工程指示 / 要求簡箋(E.I.)

工程指示編號：EI /1801

工程名稱：青衣 明翹匯

工程項目：廠用玻璃 BM 和加工圖(幕牆樣板)

EG-DWG4

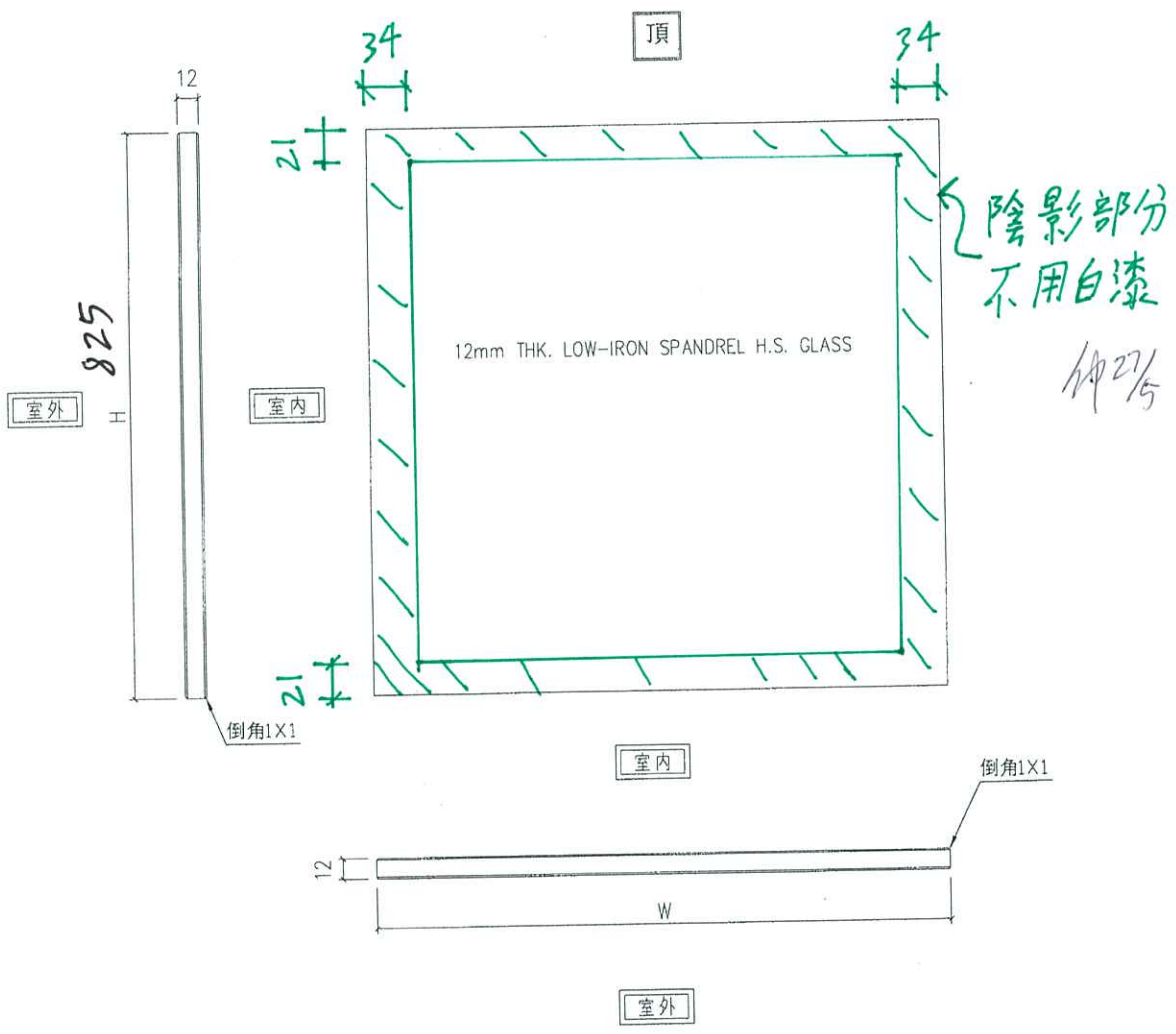
GLO4玻璃，三套樣板編號：D20010212

不需要 Heat Soak Test

要留邊不用白漆

4邊留邊
不用白漆
請看加工圖
GL04
27/5
